製品仕様変更のご案内(KC)

■対象シリーズ: KC・KCSシリーズのフレーム

【カバーフレーム(上下カバー)】

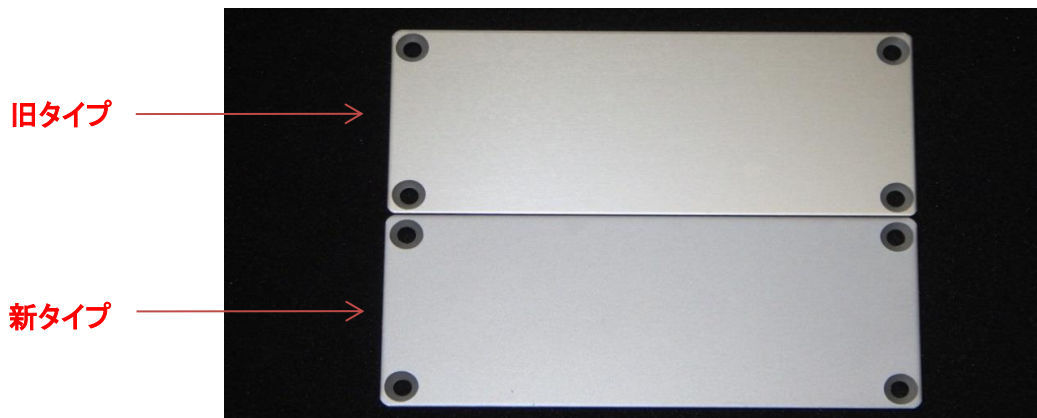
- 改良点: ①アルマイト性能(防キズ、耐食性)が向上しました。
(フレームのみ) ②アルミ押出成型時に生じるダイス目のバラツキが均一化されました。

■変更内容: アルマイト処理のみ → アルマイト処理+マットクリア塗装
